高浜発電所 3 号炉及び 4 号炉 既許可記載 (R4.12.21 許可版)	高浜発電所 3 号炉及び 4 号炉 設置変更許可申請書記載	差異の理由
<p>から排出されるガス中の放射性物質の濃度の監視を行うもので、補助建屋排気筒及び格納容器排気筒にガスモニタを設ける。</p> <p>なお、検出器は事故時において十分な測定範囲を有するものとする。</p> <p>(c) 復水器空気抽出器ガスモニタ 復水器真空ポンプからの排気ガス中の放射性物質の濃度を監視し、1 次冷却系から 2 次冷却系への漏えいを検知する。</p> <p>(d) 蒸気発生器ブローダウン水モニタ 蒸気発生器 2 次側ブローダウン水の放射性物質の濃度を監視し、1 次冷却系から 2 次冷却系への漏えいを検知する。</p> <p>(e) 原子炉補機冷却水モニタ 1 次冷却設備、化学体積制御設備、放射性廃棄物廃棄施設、余熱除去設備等から、原子炉補機冷却水設備への放射性物質の漏えいを検知する。</p> <p>(f) 廃棄物処理設備排水モニタ (3 号及び 4 号炉共用) 液体廃棄物処理設備の排水中の放射性物質の濃度の監視を行う。</p> <p>(g) 補助蒸気復水モニタ 液体廃棄物処理設備の廃液蒸発装置等の加熱蒸気側ドレン中の放射性物質の濃度を監視して、廃液側から蒸気ドレン側への廃液の漏えいを検知する。</p> <p>(h) タービンサンプ水モニタ タービン建屋床ドレンサンプ中の放射性物質の濃度の監視を行う。</p> <p>(i) ほう酸蒸留水モニタ ほう酸回収装置蒸留水ラインの放射性物質の濃度を監視し、1 次系純水タンクへ流入する放射性物質の濃度の管理を行う。</p> <p>(j) 主蒸気管モニタ 蒸気発生器伝熱管破損時に主蒸気逃がし弁、主蒸気安全弁から放出される蒸気中の放射性物質の濃度の監視を行う。</p> <p>(k) 高感度型主蒸気管モニタ 主蒸気管中の放射性物質の濃度を監視し、1 次冷却系から 2 次冷却系への漏えいを検知する。</p> <p>(l) 固体廃棄物処理建屋内モニタ (1 号、2 号、3 号及び 4 号炉共用) 固体廃棄物処理建屋補助蒸気復水モニタ 雑固体焼却炉排ガスモニタ 雑固体焼却炉排気じんあいモニタ 固体廃棄物処理建屋排気ガスモニタ</p> <p>(m) 廃樹脂貯蔵室モニタ (1 号、2 号、3 号及び 4 号炉共用) 廃樹脂貯蔵室内の空気中及び同室の排気中の放射性ガス及びじんあいの監視を行うもので、廃樹脂貯蔵室ガスモニタ (1 台) 及び廃樹脂貯蔵</p>

高浜1, 2, 3, 4号炉 設置変更許可申請書記載 (添付書類八)
 < 10. その他発電用原子炉の附属施設 >

高浜3, 4号炉 設置変更許可申請書記載 (添付書類十)

第 2.1.1 図 管理区域及び保全区域図

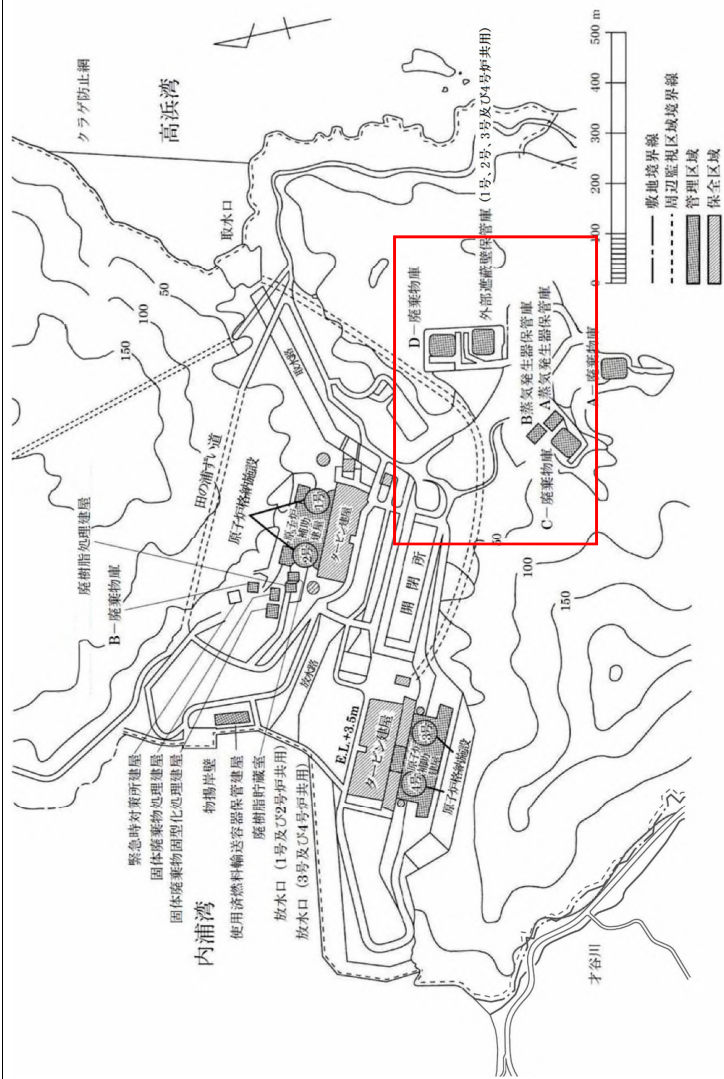
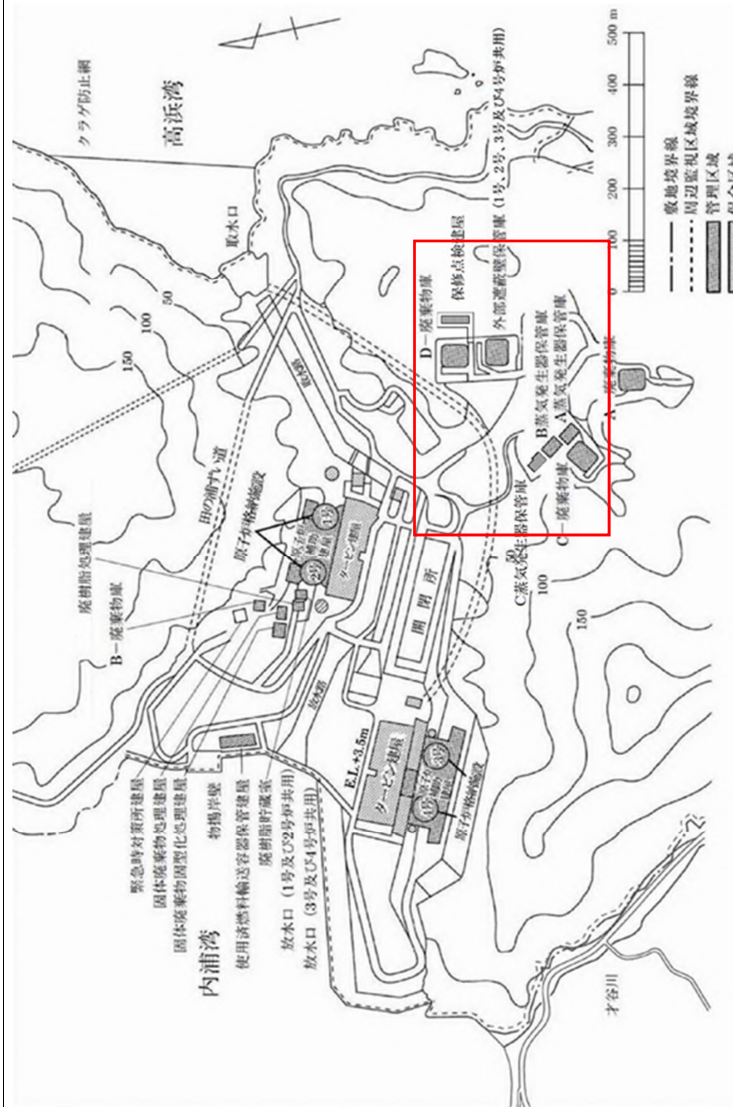
蒸気発生器保管庫及び
 保修点検建屋設置
 に伴う変更

第2.1.1図 管理区域及び保全区域図

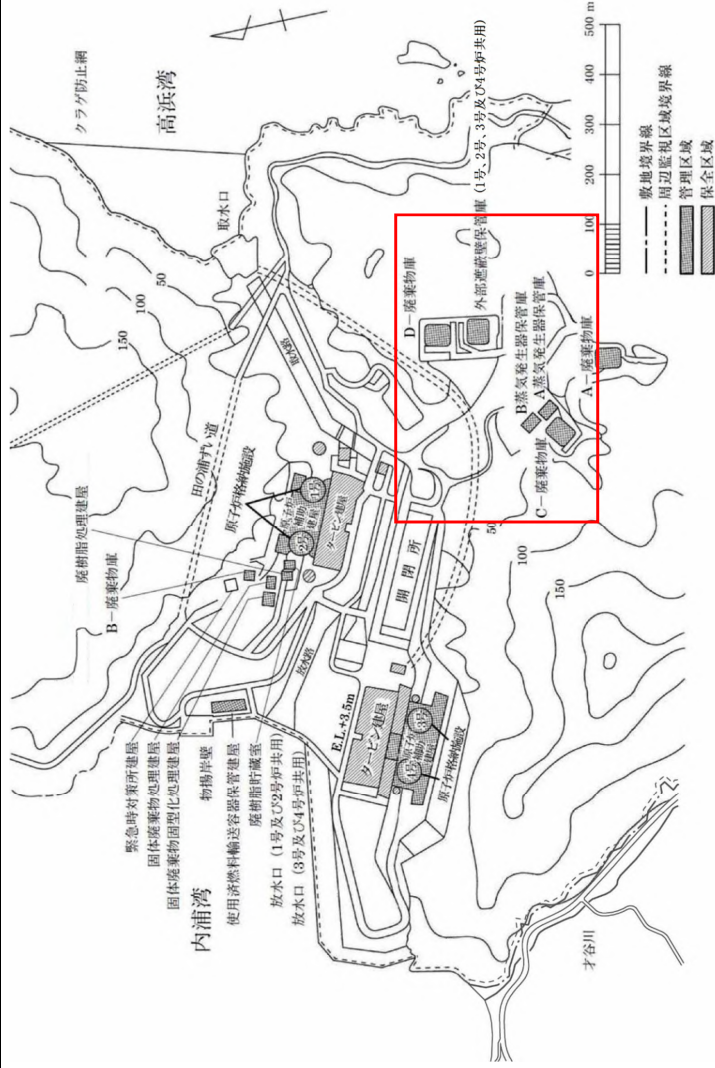
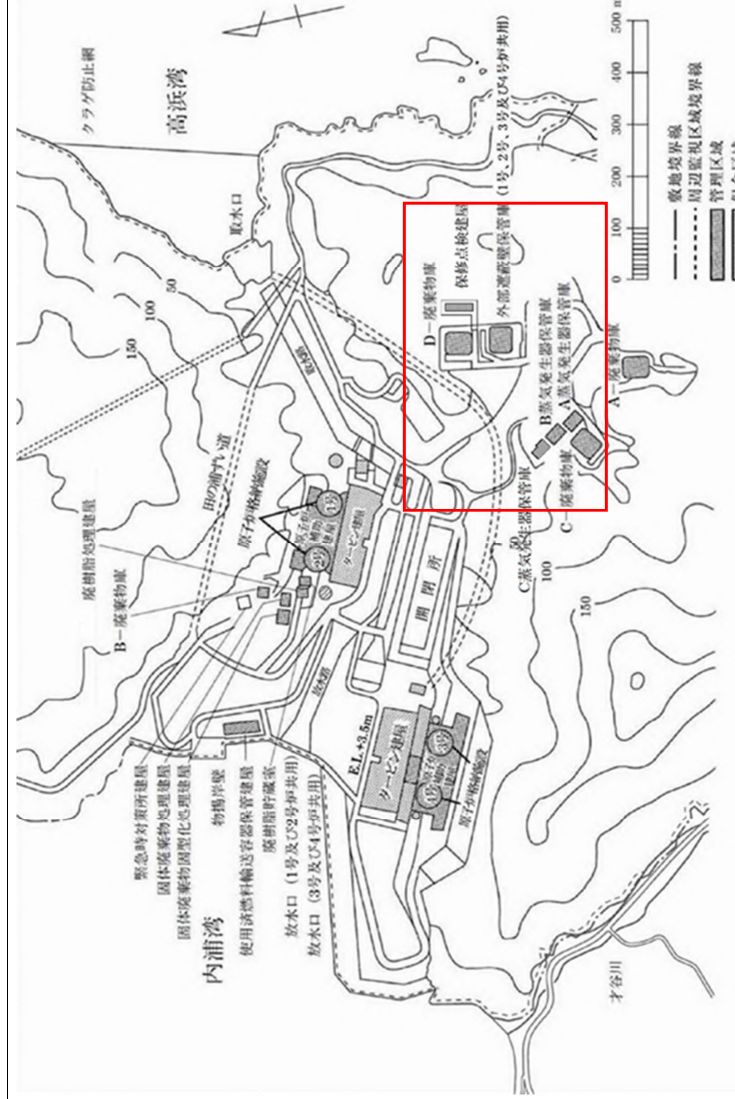
蒸気発生器保管庫及び保修点検建屋設置に伴う変更

第 4.1.2 図 液体廃棄物処理系統説明図

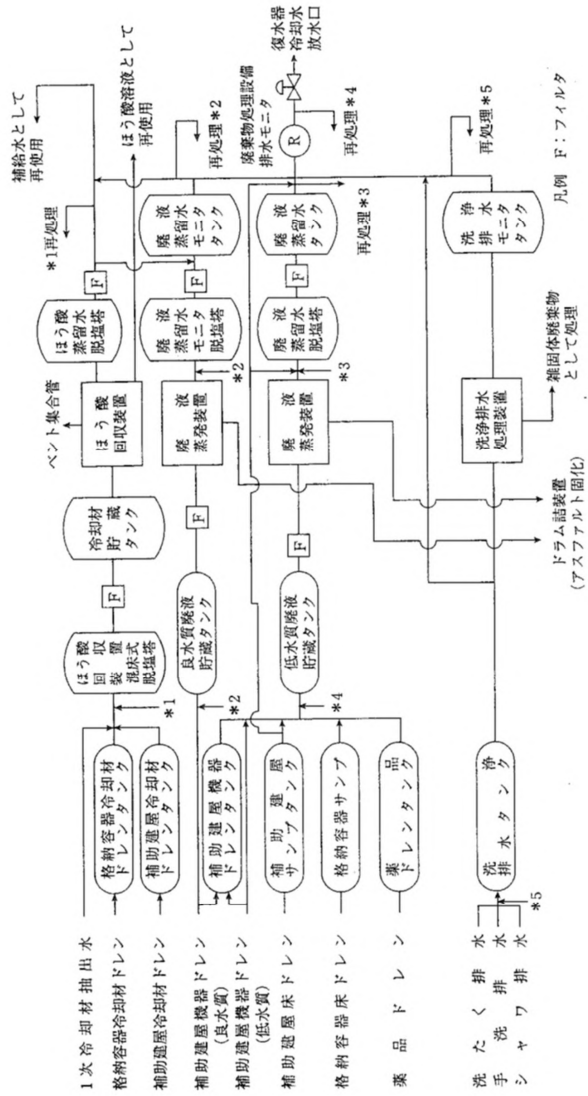
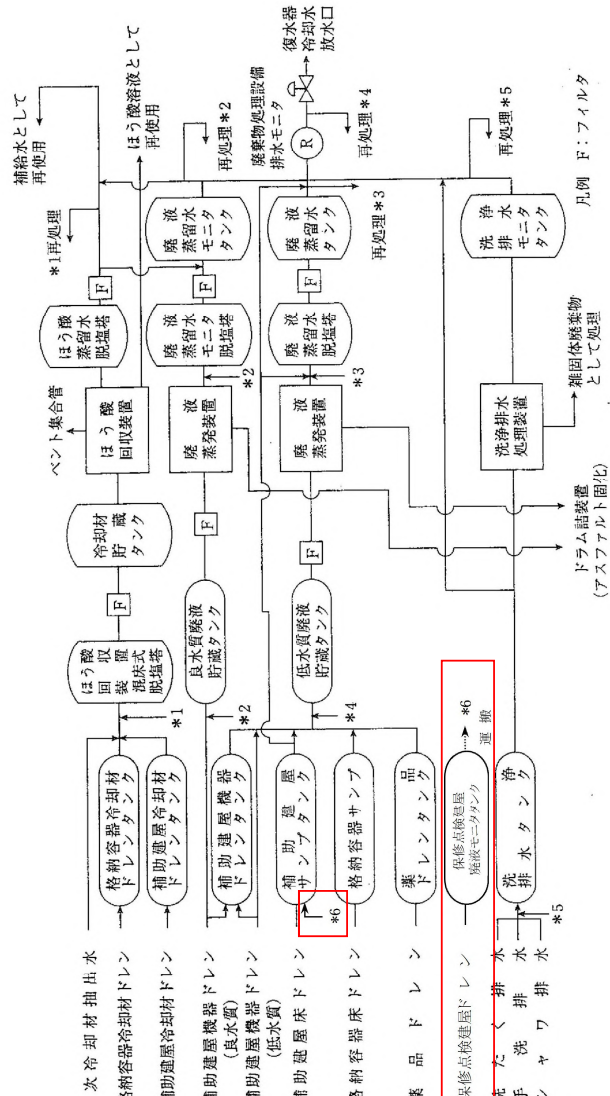
保修点検建屋設置に伴う変更

第 4.1.3 図 固体廃棄物処理系統説明図

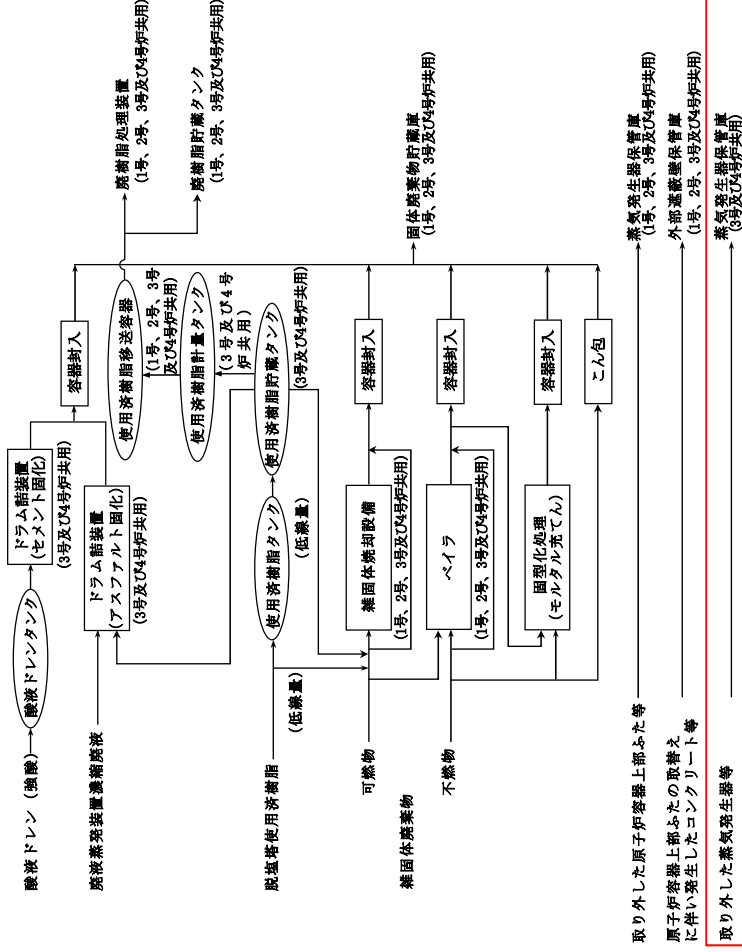
蒸気発生器取替えに伴う変更

第2.3.4.1図 主給水流量喪失(1)

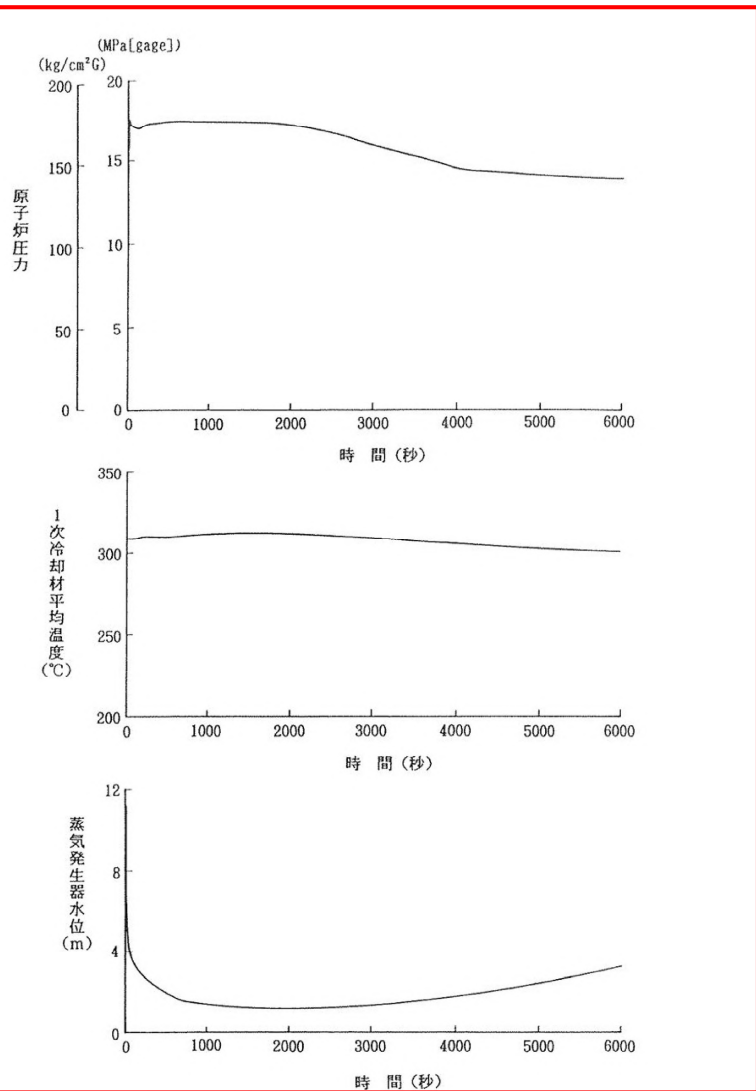
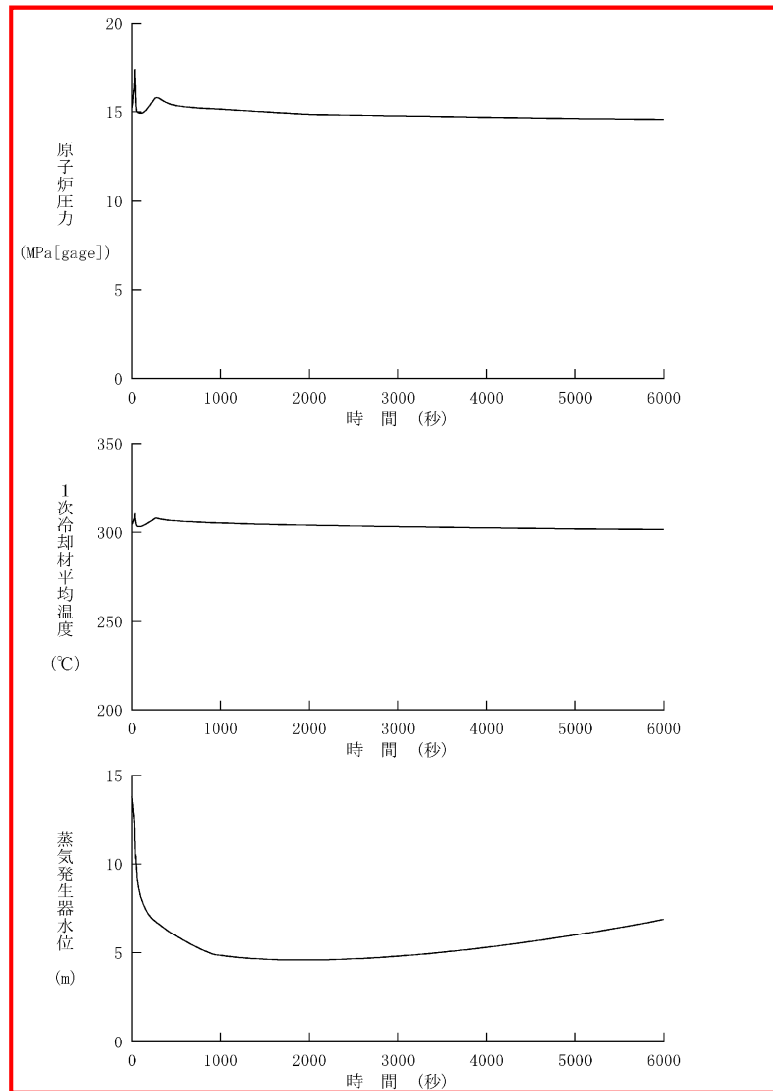
蒸気発生器取替に伴う変更

第3.2.1.1図 原子炉冷却材喪失-ECCS性能評価解析
-大破断(1)

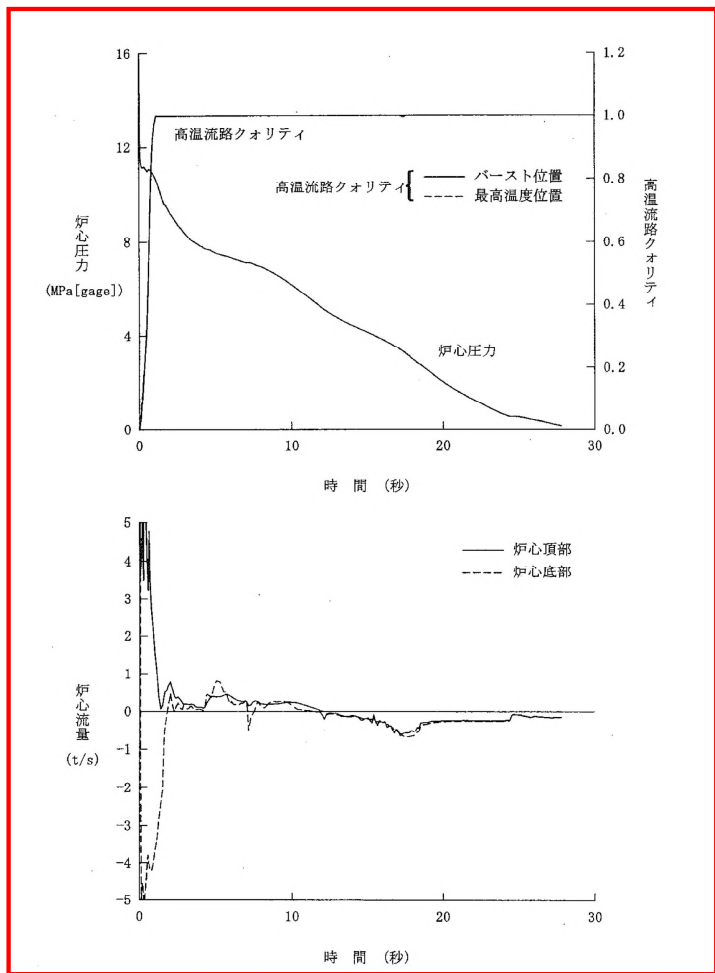
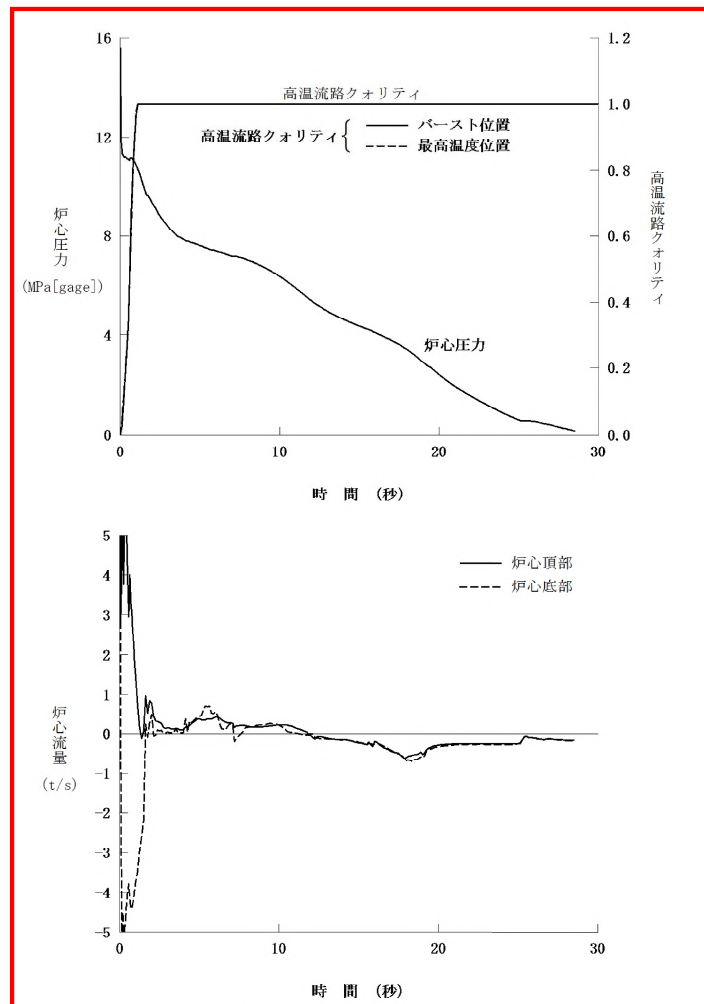
蒸気発生器取替に伴う変更

第3.2.1.4図 原子炉冷却材喪失-ECCS性能評価解析
-大破断(4)

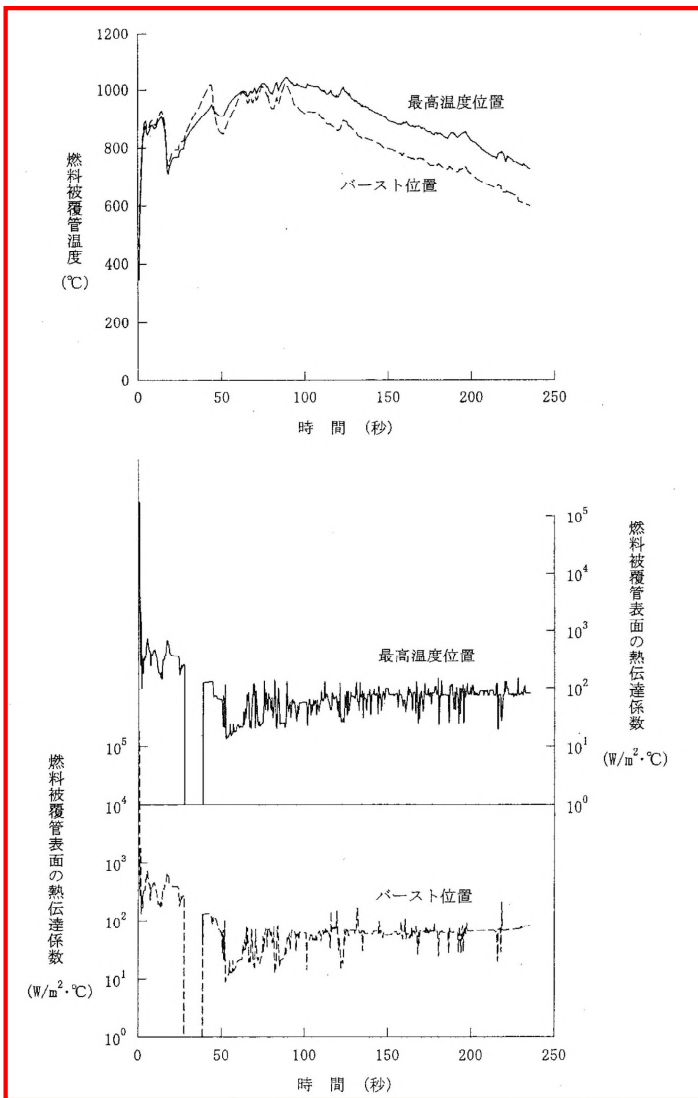
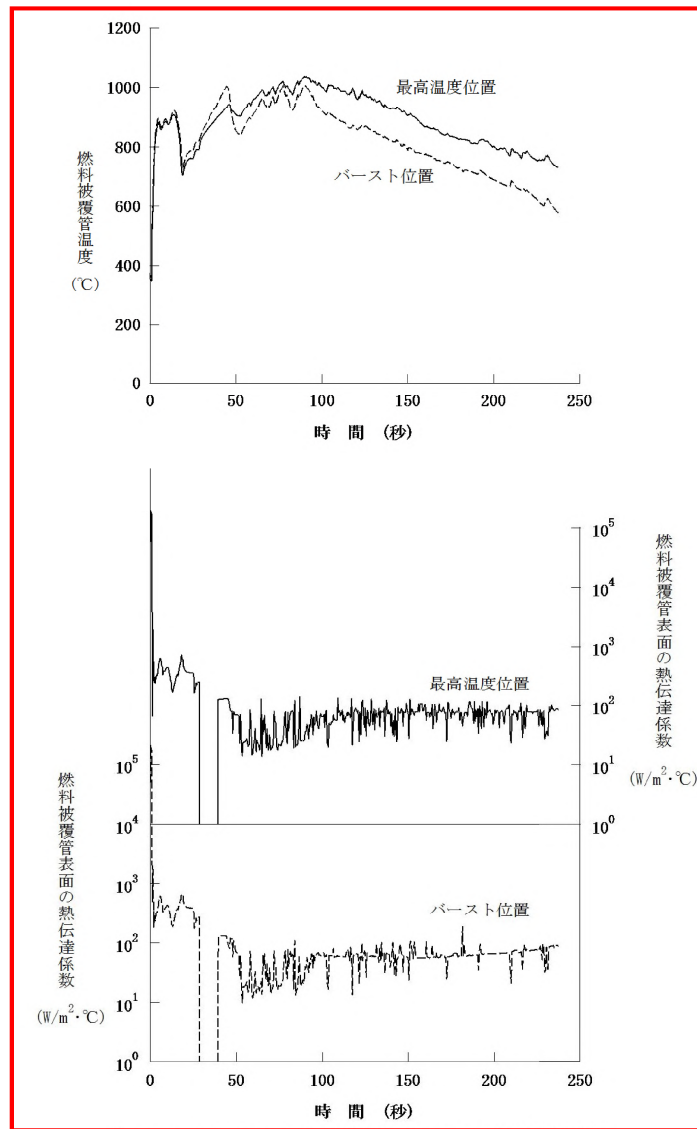
蒸気発生器取替に伴う変更
